Mission régionale d'autorité environnementale
Provence-Alpes-Côte d'Azur

**Avis de la Mission Régionale
d'Autorité environnementale
de Provence-Alpes-Côte d'Azur
sur le projet de création d'une centrale photovoltaïque
au sol au lieu-dit « Malaga » à Aubignosc (04)**

n° MRAe –
n° GARANCE 2020-2546 /
2020-2547

Figure 2: Plan de masse du projet (source permis de construire)

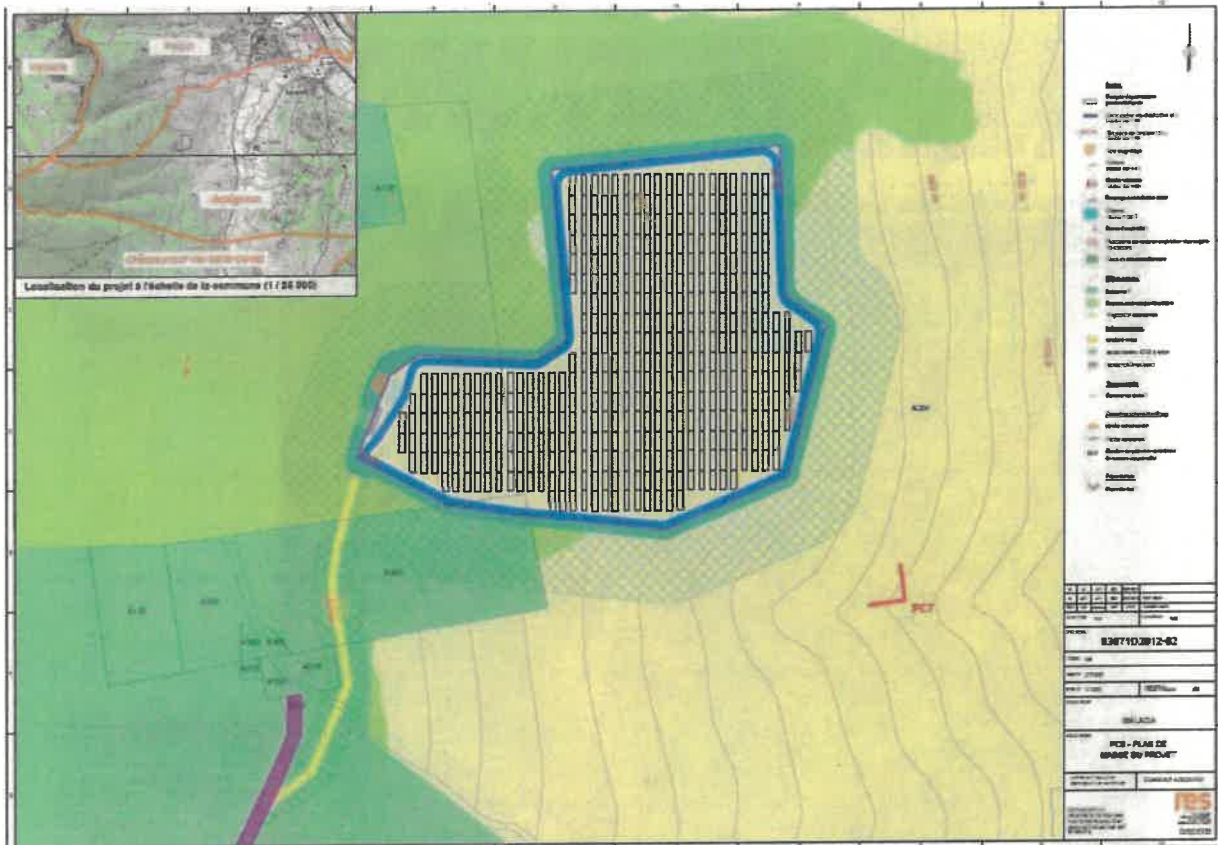
- les quantités de terres et de matériaux à déplacer (remblais des pistes, sous les constructions, bâtiments techniques) ou à mettre en œuvre (merlons et enrochements des ouvrages hydrauliques, micro-barrages). En raison du dénivelé du site choisi (26%), un plan de mouvement des déblais et la localisation de l'ensemble des ouvrages à réaliser est attendu, y compris sur le plan masse,

Recommandation 3: Compléter la présentation technique du projet en précisant notamment la localisation des tranchées à réaliser, les quantités de terres et de matériaux à déplacer ou à mettre en œuvre, l'emprise des locaux de la base vie et des zones de stockage, les aménagements pour le passage des véhicules. Évaluer les impacts du projet pris dans sa globalité, y compris ceux des travaux de raccordement au poste source et des aménagements de pistes.
